A 1	Bebauungsplan Nr. II/2/23.02 „Wohnen an der Pläßstraße“ Äußerungen aus der frühzeitigen Beteiligung der Öffentlichkeit gemäß § 3 (1) BauGB und aus der frühzeitigen Beteiligung der Behörden sowie der sonstigen Träger öffentlicher Belange gemäß § 4 (1) BauGB • Pläne zum Vorentwurf • Äußerungen aus der frühzeitigen Beteiligung der Öffentlichkeit • Äußerungen aus der frühzeitigen Beteiligung der Behörden und der sonstigen Träger öffentlicher Belange • Äußerungen aus der Beteiligung der städtischen Fachdienststellen
------------	---

Bebauungsplan-Vorentwurf Gestaltungsplan, Stand: Aufstellungsbeschluss

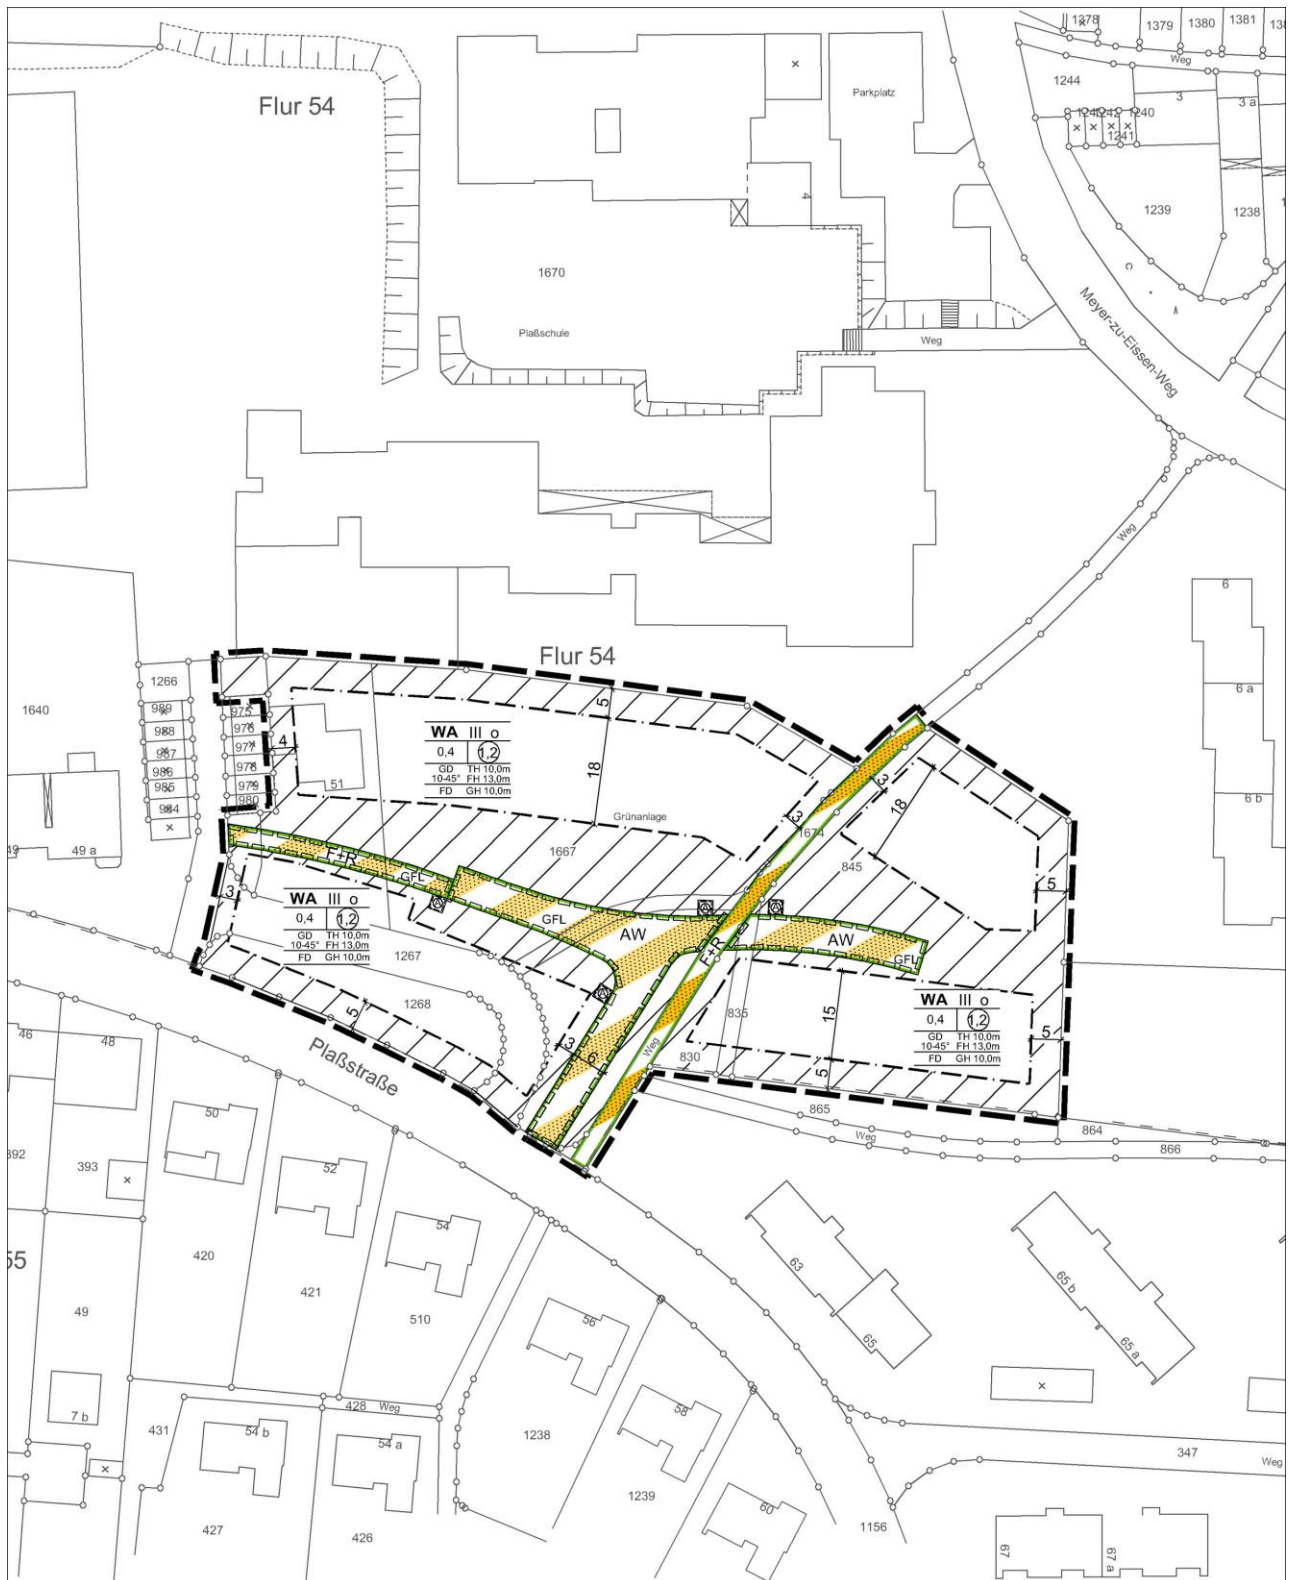
Ifd. Nr. entsprechend des Verzeichnisses der Stadt Bielefeld	Name des Einwenders; Datum der Einwendung	Äußerungen (in inhaltlicher Zusammenfassung)	Berücksichtigung bei der weiteren Planung / Abwägung
		Im Gestaltungsplan des Bebauungsplanes sind umfangreiche Stellplatzanlagen dargestellt. Hinweis, dass Art und Umfang der Stellplatzbegrünung im weiteren Verfahren zu klären und festzusetzen sind. Hinweis, dass der zusätzlich entstehende Spielflächenbedarf von 240 m² vom Investor durch Aufwertung des Spielplatzes zwischen der Straße Liethstück und dem Meyer-zu-Eissen-Weg in Höhe von 18.000 € aufzuwerten ist. Die sich dadurch erhöhenden laufenden Kosten für dessen Unterhaltung durch den Umweltbetrieb betragen 1.330 € pro Jahr.	
	Umweltamt Abteilung Umwelt- planung 360.2, 23.03.2015 Vorab- Stellungnah- me zur Ent- wurfsfassung	<u>Stellungnahme der Grünplanung 360.21G</u> Aus grünplanerischer Sicht bestehen keine Bedenken bzgl. des aktuellen Entwurfes des Bebauungsplanes. Der erhaltenswerte Baumbestand wurde dabei angemessen berücksichtigt. Die Festsetzung von Geh-, Fahr- und Leitungsrechten im Kronentraufbereich zweier erhaltenswerter Bäume im Nutzungsplan ist allerdings kritisch zu sehen. Hier sollte die Planung dahingehend optimiert werden, die Geh-, Fahr- und Leitungsrechte so wenig wie möglich innerhalb bzw. außerhalb der Kronentraufbereiche der Bäume vorzusehen. Der Gestaltungsplan ist entsprechend anzu-	Die Festsetzung der Geh-, Fahr- und Leitungsrechte werden nicht flächenscharf festgesetzt. Diese können in ihrer Lage bei dem zu begründenden Recht mittels Baulast von der zeichnerischen Festsetzung abweichen, wenn die Erfüllung des Nutzungszweckes erhalten bleibt.

Ifd. Nr. entsprechend des Verzeichnisses der Stadt Bielefeld	Name des Einwenders; Datum der Einwendung	Äußerungen (in inhaltlicher Zusammenfassung)	Berücksichtigung bei der weiteren Planung / Abwägung
		passen. Zur Kompensation des Baumbestandes, der nicht erhalten werden kann, sollte pro Baugrundstück gem. § 9 (1) 25a BauGB die Anpflanzung eines standortgerechten hochstämmigen Laubbaumes, Stammumfang 16 – 18 cm festgesetzt werden. Darauf kann verzichtet werden, wenn sich dort bereits ein erhaltenswerter Baum befindet. In beiden Fällen sind abgängige Bäume zu ersetzen. Aufgrund des begrenzten Bodenvolumens im Bereich der Tiefgarage, werden dafür folgende kleine Bäume vorgeschlagen: Kupfer-Felsenbirne (Amelanchier lamarckii) Hochstamm Schnee-Felsenbirne (Amelanchier arborea ‚Robin Hill‘) Kornelkirsche (Cornus mas) Hochstamm Blumenesche (Fraxinus ornus) Eisenholzbaum (Parrotia persica ‚Vanessa‘) Eine Begrünung der Stellplatzanlage mit Bäumen sollte zeichnerisch oder textlich festgesetzt werden. Im Vergleich zum Vorentwurf von September 2011 hat sich evtl. die Zahl der möglichen Wohneinheiten geändert. Dadurch wird ggf. die Neuberechnung des Spielflächenbedarfes erforderlich.	Die Hinweise werden zur Kenntnis genommen. Der Bebauungsplan wird im beschleunigten Verfahren gem. § 13a BauGB aufgestellt. Gemäß § 13a (2) Ziffer 4 BauGB gelten Eingriffe in den Natur- und Landschaftshaushalt als im Sinne des § 1a (3) Satz 6 BauGB vor der planerischen Entscheidung erfolgt oder zulässig. Innerhalb des Plangebiets ist bereits ein umfangreicher Baumbestand vorhanden. Zur Erfassung und Beurteilung des Bestandes wurde ein Gutachten erstellt. Für Bäume, die keine Einschränkungen hinsichtlich einer langfristigen Erhaltungswürdigkeit aufweisen, sind Erhaltungsfestsetzungen vorgesehen. Diese sind bei Verlust zu ersetzen. Die Notwendigkeit einer darüber hinausgehenden Begrünung wird nicht gesehen, insbesondere vor dem Hintergrund eine Verschattung der Gebäude zu vermeiden.
